リコール届出一覧表

リコール届出番号	外 - 2672	リコール開始日：平成 30 年 6 月 8 日	
届出者の氏名又は名称	プジョー・シトロエン・ジャポン株式会社 代表取締役 クリストフ プレヴォ (製作国： フランス共和国) (製作者名： オートモビル・プジョー) (問い合わせ先： 0120-840-240 プジョーコール) (製作者名： オートモビル・シトロエン) (問い合わせ先： 0120-55-4160 シトロエンコール)		
不具合部位 (部品名)	①電気装置 (電源供給配線)、②燃料装置 (燃料パイプ)		
基準不適合状態にあると認める構造、装置又は性能の状況及びその原因	①バッテリープラスケーブルの取り回しが不適切なため、当該ケーブルがエンジンサポートと接触するものがある。そのため、エンジンの振動により当該ケーブルの被覆が損傷し、最悪の場合、短絡して火災に至るおそれがある。 ②燃料パイプとフロアアンダーカバーの間隙が少ないため、組付け誤差により燃料パイプがフロアアンダーカバーに接触するものがある。そのため、走行中のフロアアンダーカバーの振動により、燃料パイプが損傷し、最悪の場合、燃料パイプに穴があき燃料が漏れるおそれがある。		
改善措置の内容	①全車両、バッテリープラスケーブルを正しい位置に変更し、保護カバーを取り付ける。また、バッテリープラスケーブルが損傷していた場合は、当該ケーブルを良品に交換する。 ②全車両、燃料パイプに保護材を取付ける。また、燃料パイプが損傷していた場合は、当該パイプを良品に交換する。		
不具合件数	0 件	事故の有無	0 件
発見の動機	本国からの情報による。		
自動車使用者及び自動車分解整備事業者に周知させるための措置	<ul style="list-style-type: none"> ● 使用者 : 電話・ダイレクトメールにて通知する。 ● 自動車分解整備事業者 : 日整連発行の機関誌へ掲載する。 ● 対策実施済車両 : 対策済車両には、運転者席側ドア開口部のドアロックストライカー付近に外-2672のステッカーを貼付する。

改善箇所説明図 ①

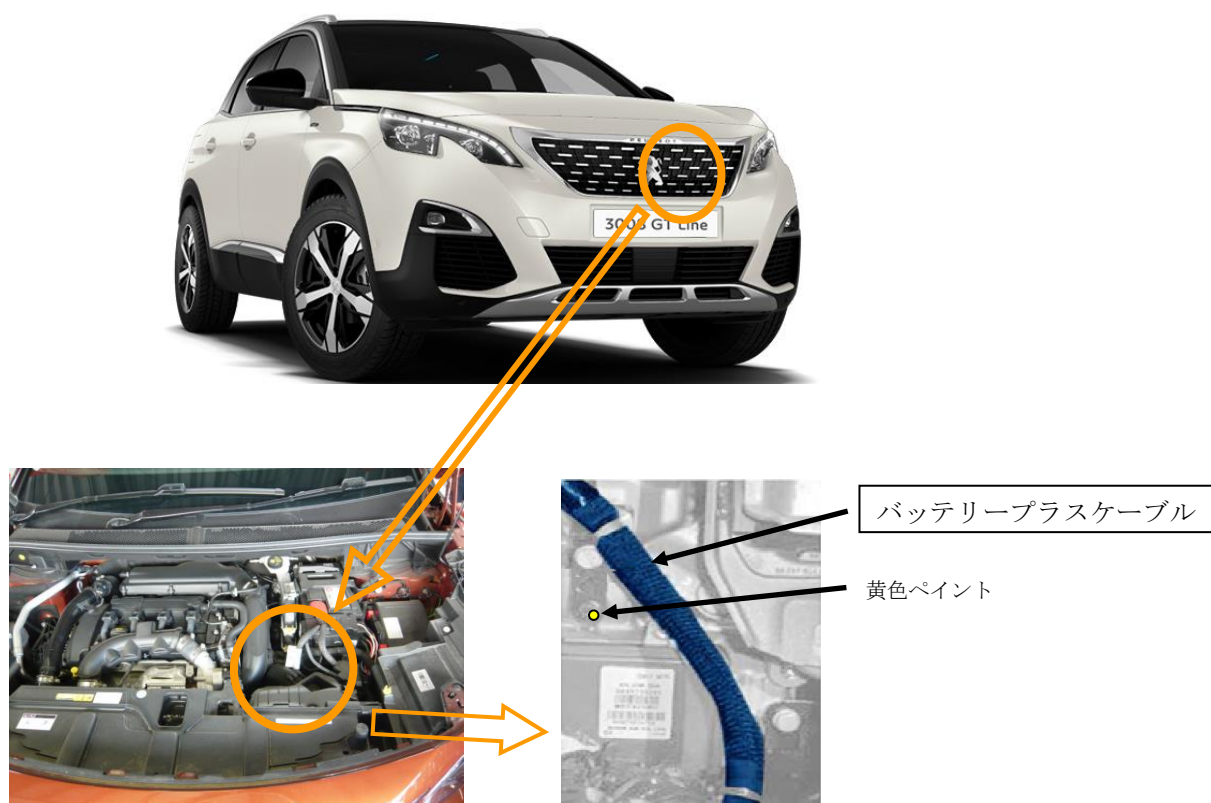
バッテリープラスケーブルの取り回しが不適切なため、当該ケーブルがエンジンサポートと接触するものがある。そのため、エンジンの振動により当該ケーブルの被覆が損傷し、最悪の場合、短絡して火災に至るおそれがある。

全車両、バッテリープラスケーブルを正しい位置に変更し、保護カバーを取り付ける。また、バッテリープラスケーブルが損傷していた場合は、当該ケーブルを良品に交換する。

バッテリープラスケーブルをトランスミッション上部に固定しているステーに黄色のペイントでマーキングします。
